PROCÉDURE DE MODIFICATION N°1 DU PLUi-HD DE DIJON MÉTROPOLE

Réponses aux réserves et aux recommandations de la commission d'enquête portant sur la modification n°1 du PLUi-HD et changements apportés au dossier

Annexe 3 à la délibération d'approbation de la modification n°1 du PLUi-HD

3 / Rectifier une erreur dans la programmation du site de projet n°4 « Fontaine » d'Ouges

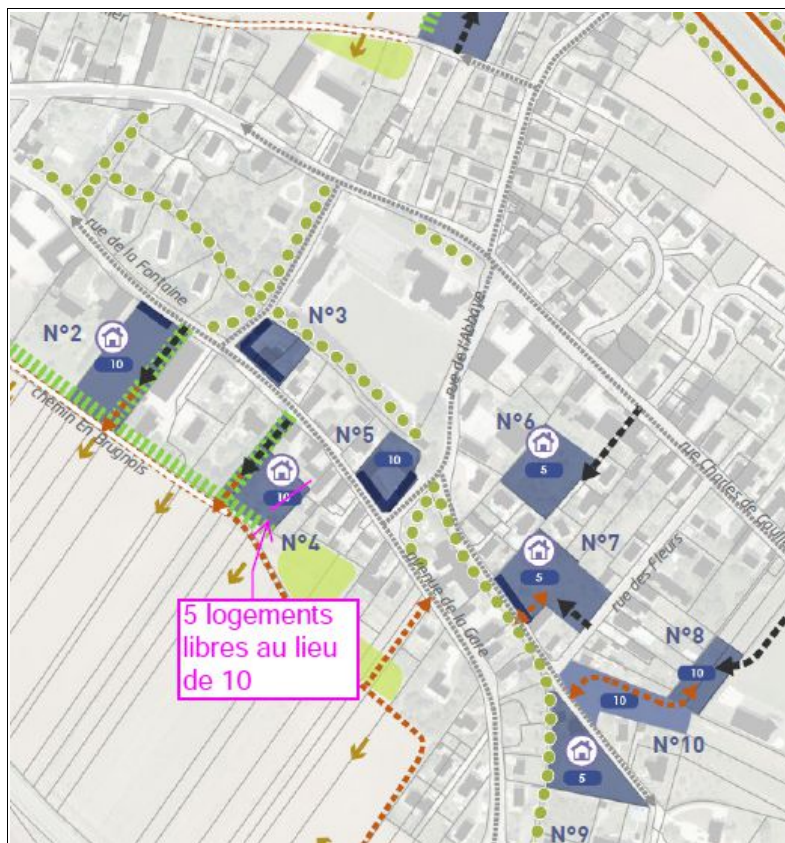
« réétudier la modification du site n°4 « Fontaine » à Ouges car il ne semble pas possible de construire sur la même emprise foncière 10 maisons individuelles à la place de 4 prévues initialement »

Dans le projet de modification n°1 du PLUi-HD, une programmation de 10 logements libres, au lieu de 4 logements libres, a été proposée pour le site de projet n°4 d'Ouges, après accord de la commune. Il s'avère finalement qu'il y a eu une incompréhension entre la commune et la métropole à ce sujet : la configuration du terrain ne semblant pas en mesure d'accueillir 10 logements compte tenu des enjeux d'intégration urbaine et vis-a-vis des espaces agricoles au Sud.

Dans le cadre de l'approbation de la modification n°1 du PLUi-HD, la programmation du site n°4 d'Ouges est rétablie et arrondie à la demi décimale la plus proche : 5 logements libres sont ainsi affichés dans le POA-H et les OAP.

Améliorer la clarté du nouvel alinéa relatif au recul de 5 m par rapport aux limites séparatives

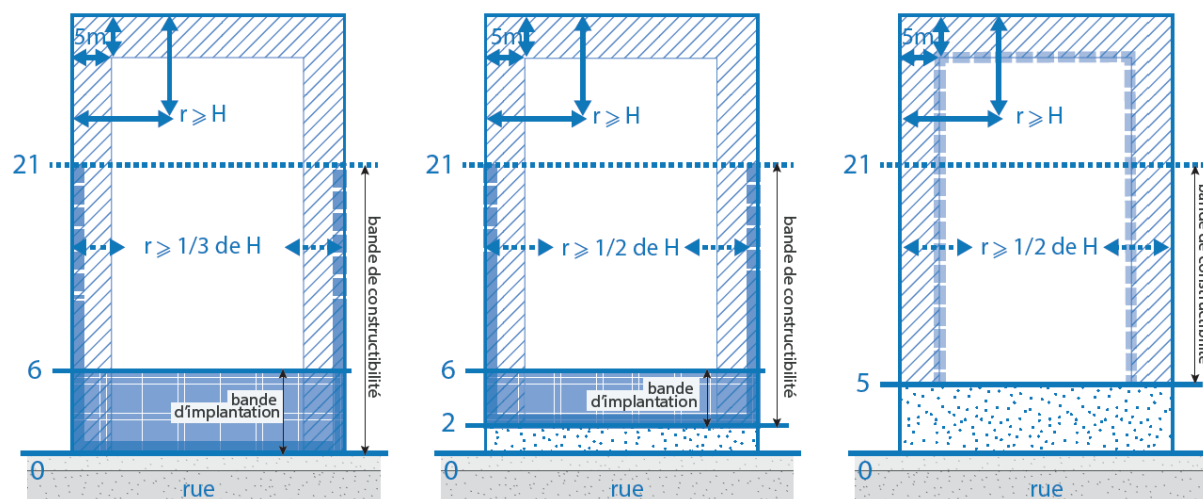
Extrait du projet de modification n°1 du PLUi-HD : « Dans tous les cas, les éventuels retraits vis-à-vis des limites séparatives (latérales et de fond) seront supérieurs à 5m lorsque le tènement présente un linéaire sur voies et / ou espaces publics supérieur à 20m. Cette disposition n'est pas applicable aux sites de projet et aux secteurs Activités identifiés aux documents graphiques.. »

La rédaction de ce nouvel alinéa est revue de la façon suivante à l'occasion de l'approbation de la modification n°1 du PLUi-HD :

« Lorsque le tènement présente un linéaire sur voies et / ou espaces publics supérieur à 20m :

- dans la bande de constructibilité principale, les éventuels retraits vis-à-vis des limites séparatives latérales seront supérieurs ou égaux à 5m
- au-delà de la bande de constructibilité et dans tous les cas par rapport aux limites de fond, les constructions devront observer un recul par rapport aux limites latérales et de fond au moins égal à leur hauteur sans être inférieur à 5m

Cette disposition n'est pas applicable aux sites de projet et aux secteurs Activités identifiés aux documents graphiques. »

De plus, un schéma est ajouté pour illustrer cette nouvelle disposition (recul de 5 mètres par rapport à la limite séparative), en complément des schémas existants illustrant les cas dans lesquels le tènement dont le linéaire sur rue est inférieur à 20 mètres (cf. illustration ci-dessous).

Schéma illustratif du 3ème alinéa de la page 48 et du 2ème alinéa de la page 49

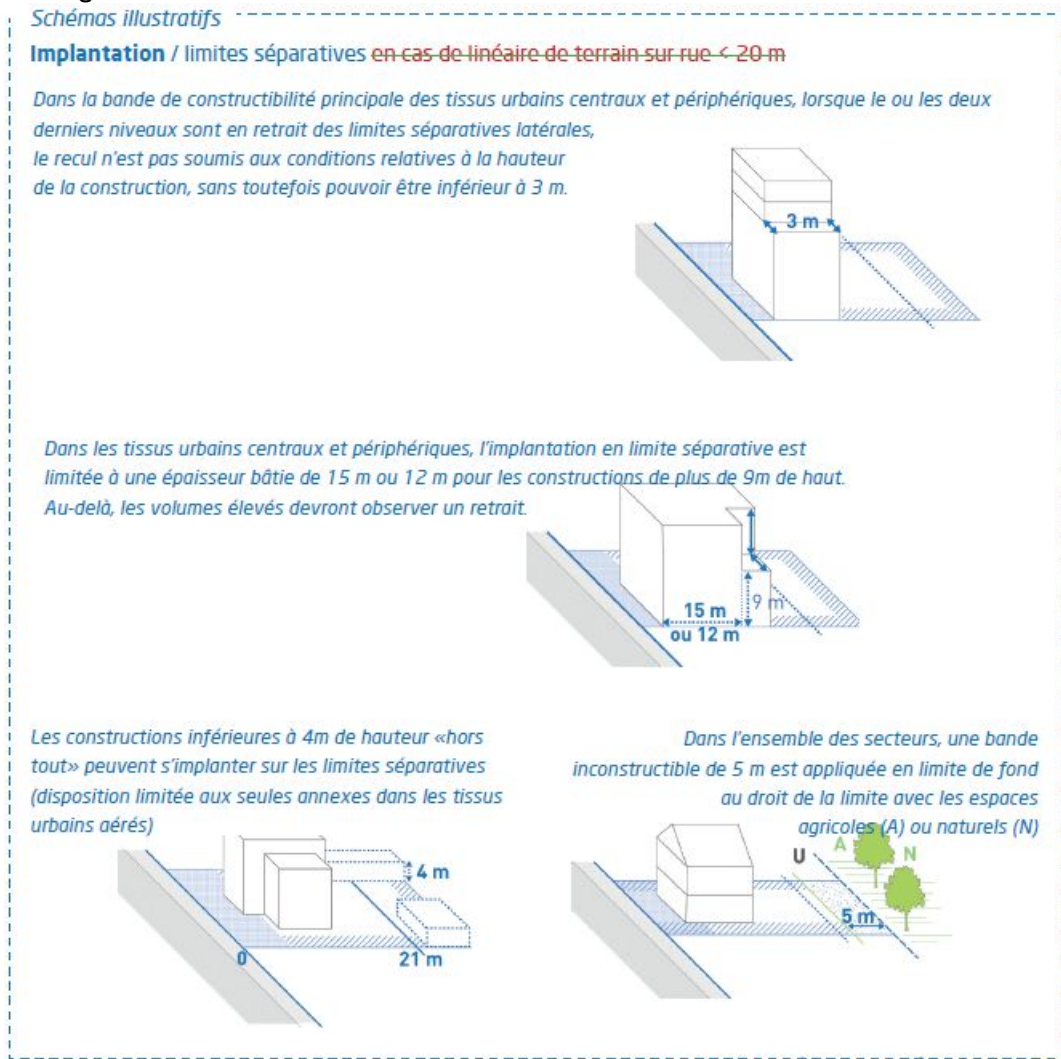
Extrait du projet de modification n°1 du PLUi-HD - page 48 du règlement littéral - implantation en tissus urbains centraux : « Ne sont pas soumis au retrait relatif à la hauteur de la construction, à condition que le recul soit au moins de 3 m, les deux derniers niveaux hors rez-de-chaussée, attique compris, en cas de retrait des volumes au droit du socle implantés en limite séparative dans l'épaisseur bâtie de 15 m admise. »

Extrait du projet de modification n°1 du PLUi-HD - page 49 du règlement littéral - implantation en tissus urbains périphériques : « Ne sont pas soumis au retrait relatif à la hauteur de la construction, à condition que le recul soit au moins de 3 m, les deux derniers niveaux, attique compris, en cas de retrait des volumes au droit du socle implantés en limite séparative dans l'épaisseur bâtie de 12 m admise. »

- le 3ème alinéa du règlement littéral de la page 48 est modifié de la façon suivante dans le cadre de l'approbation de la modification n°1 du PLUi-HD :

« Au sein de l'épaisseur bâtie de 15m, lorsque la construction est implantée en limite séparative, les deux derniers niveaux, hors rez-de-chaussée et attique compris, pourront être en retrait sans être soumis à la règle de hauteur à condition que ce retrait soit supérieur à 3m. »

- le 3ème alinéa du règlement littéral de la page 49 est modifié de la façon suivante dans le cadre de l'approbation de la modification n°1 du PLUi-HD :

« Au-sein de l'épaisseur bâtie de 12m, lorsque la construction est implantée en limite séparative, les deux derniers niveaux, hors rez-de-chaussée et attique compris, pourront être en retrait sans être soumis à la règle de hauteur à condition que ce retrait soit supérieur à 3m. »

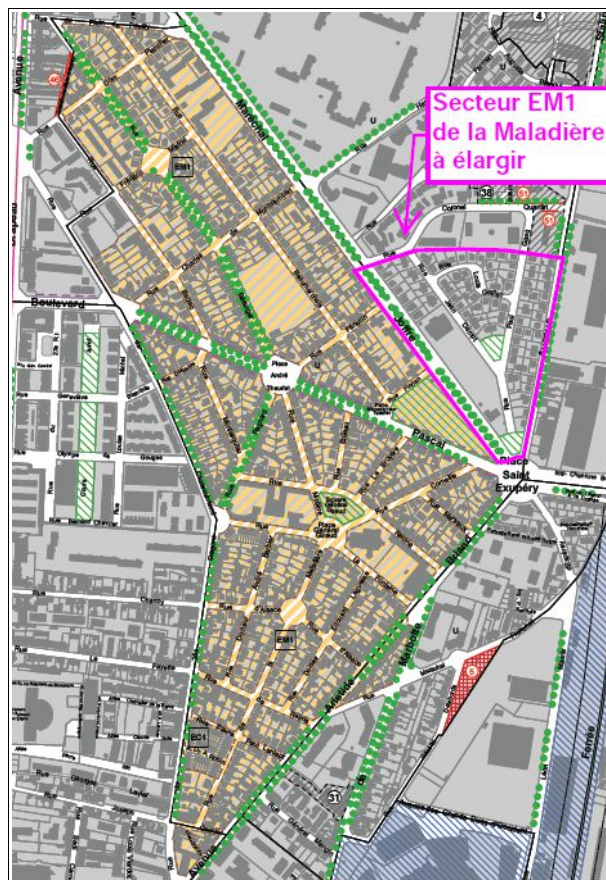
Le quartier Maladière fait l'objet d'un ensemble d'intérêt patrimonial métropolitain relatif aux pavillons caractéristiques du début du XX^{ème} siècle « EM1 » délimité sur les plans de zonage communaux (pièce 5.3) dans le projet de modification n°1 du PLUi-HD. L'ensemble métropolitain EM1 identifie les secteurs où les pavillons du début du XX^{ème} siècle sont majoritaires en vue d'assurer la pérennité de cette forme architecturale.

Contrairement au secteur faisant l'objet de la protection EM1, les rues Franchet d'Esperey, Chanzy et La Fayette présentent des tissus urbains plus hétérogènes qui ne justifient donc pas d'une protection au titre du patrimoine d'intérêt local.

Par ailleurs, comme indiqué en réponse au procès-verbal de synthèse des observations de l'enquête publique, la cité des Bégonias est déjà incluse dans l'ensemble urbain métropolitain d'intérêt patrimonial « pavillons caractéristiques du début du XX^{ème} siècle » (EM1) délimité dans le cadre de la modification n°1 du PLUi-HD, dont elle possède certaines caractéristiques. En effet, elle se trouve dans un quartier à dominante pavillonnaire situé entre l'Université et le CHU à l'Est et la voie ferrée à l'Ouest. A ce titre, elle fera l'objet d'une vigilance particulière lors des projets de travaux.
